RAE VALLAVALITSUS

KORRALDUS

Projekteerimistingimuste andmine Peetri aleviku Veesaare ja Lepasaare kinnistute ning lähiala detailplaneeringu tingimuste täpsustamiseks

Skeem 1. Peetri aleviku Veesaare ja Lepassaare kinnistute ning lähiala detailplaneeringu põhijoonise krundipositsioonil 1 toodud krundi hoonestusala suurendamine 6,1 %, s.o ca 355 m² võrra

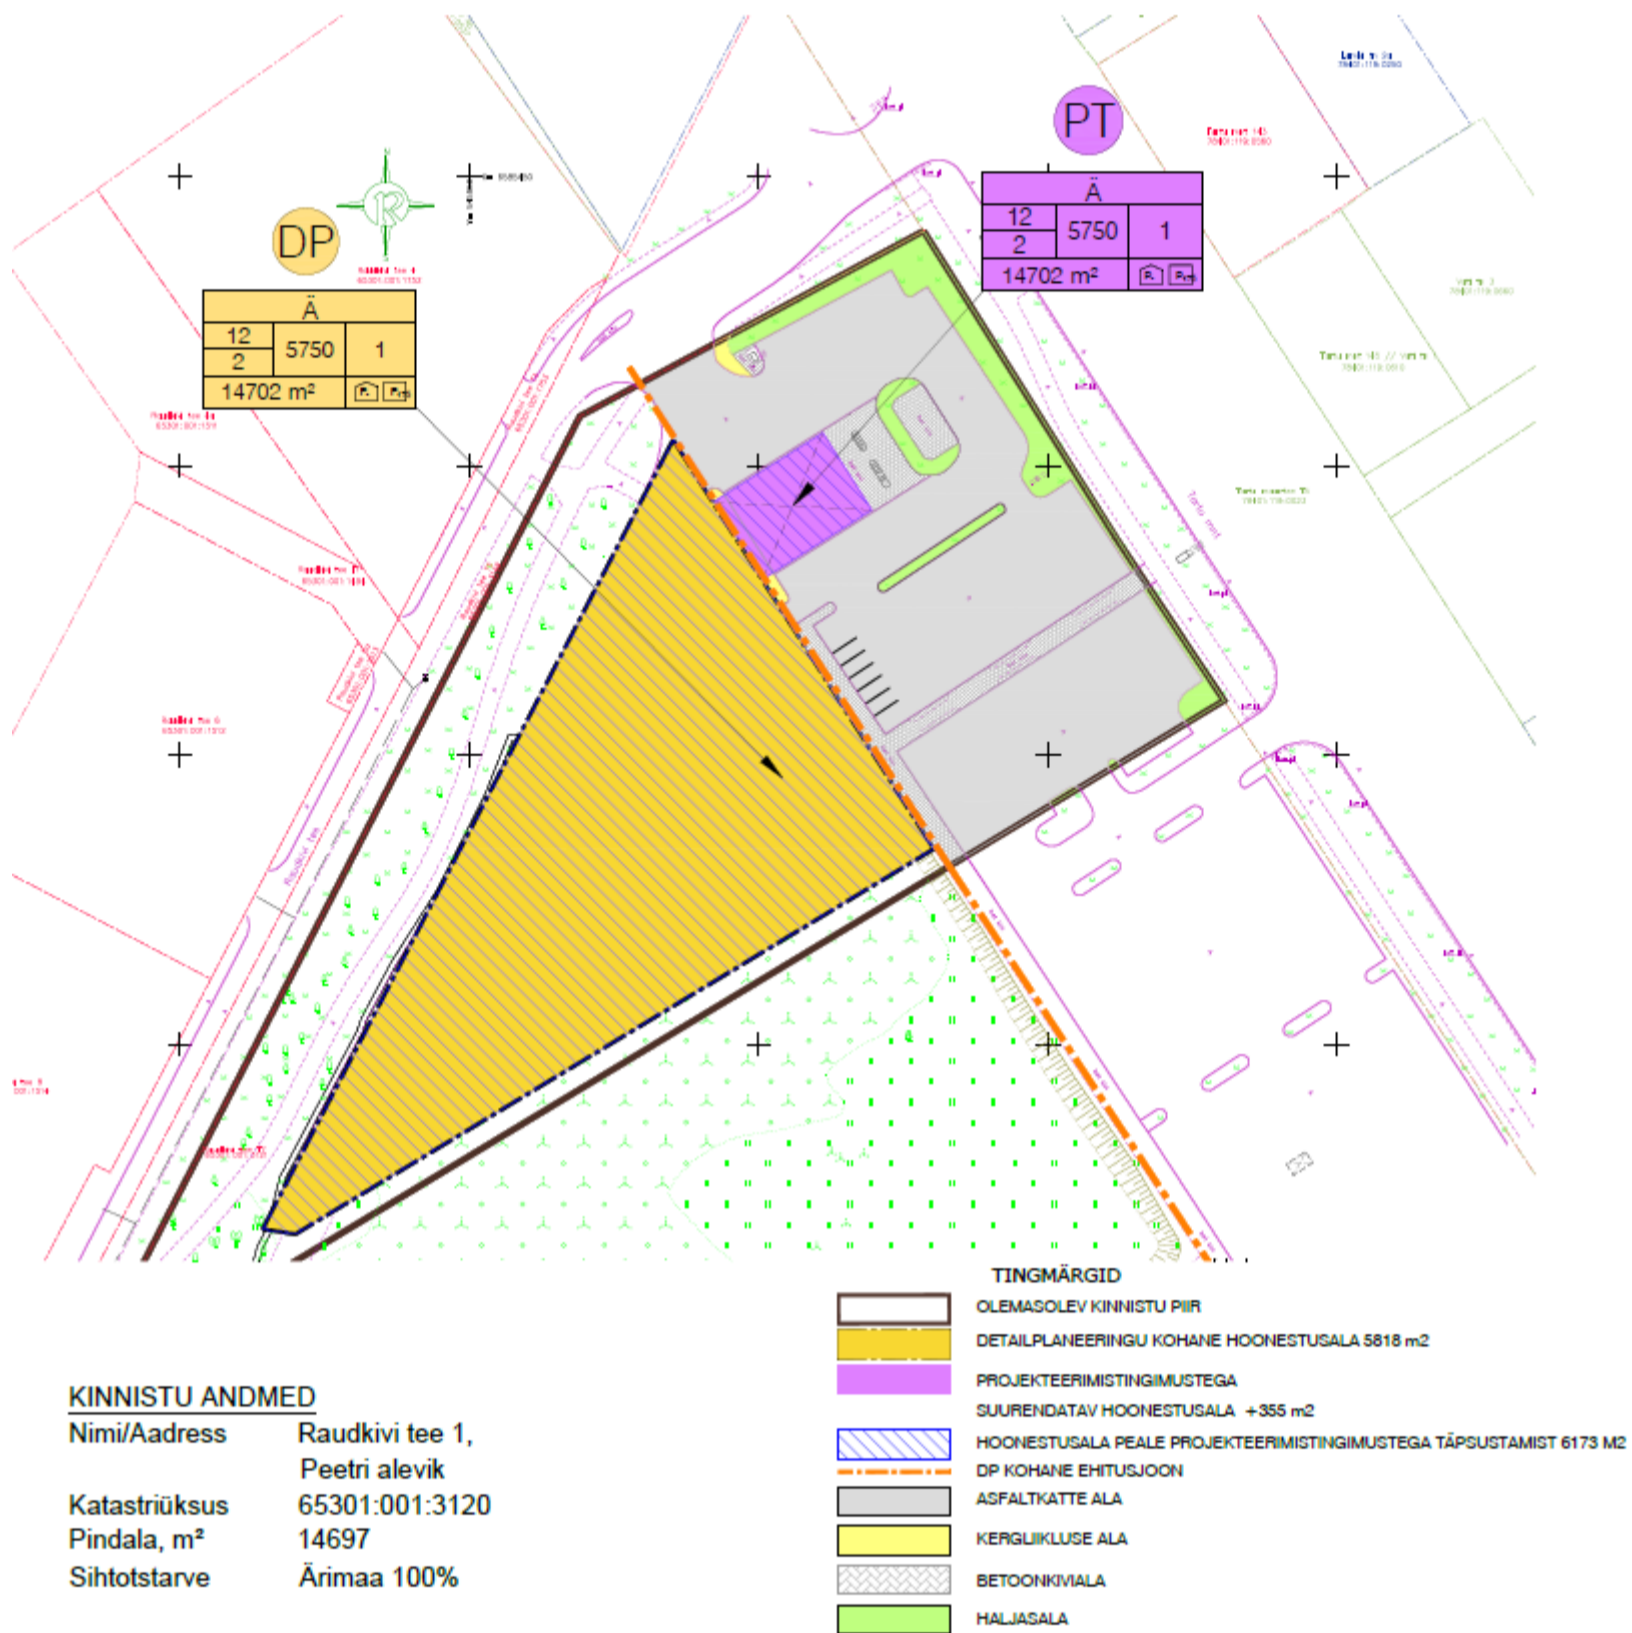
Taotluses esitatud asendiskeemilt nähtub, et taotlusega soovitakse hoonestusala suurendada 355 m² ulatuses, mis on kogu Raudkivi tee 1 kinnistul määratud 5818 m² hoonestusala pindalast ca 6,1 %-ti.

Eeltoodut arvesse võttes on otstarbekas Raudkivi tee 1 kinnistu hoonestusala suurendada ning täpsustada detailplaneeringu põhijoonise (leht nr 4) krundipositsiooni 1 hoonestusala vastavalt korralduse lisale 1.

1. Anda täpsustavad projekteerimistingimused Rae Vallavalitsuse 09.10.2012 korraldusega nr 1016 kehtestatud Peetri aleviku Veesaare ja Lepassaare kinnistute ning lähiala detailplaneeringuga kavandatud tanklahoone laiendamise ehitusprojekti koostamiseks järgmiselt:
 - 1.1. Suurendada detailplaneeringu põhijoonisel (leht nr 4) krundipositsioon 1 hoonestusala vastavalt korralduse lisa 1 skeemil 1 tähistatule.
2. Korraldus jõustub teatavakstegemisest.
3. Korralduse peale võib esitada Rae Vallavalitsusele vaide haldusmenetluse seaduses sätestatud korras 30 päeva jooksul arvates korraldusest teadasaamise päevast või päevast, millal oleks pidanud korraldusest teada saama, või esitada kaebuse Tallinna Halduskohtule halduskohtumenetluse seadustikus sätestatud korras 30 päeva jooksul arvates korralduse teatavakstegemisest.
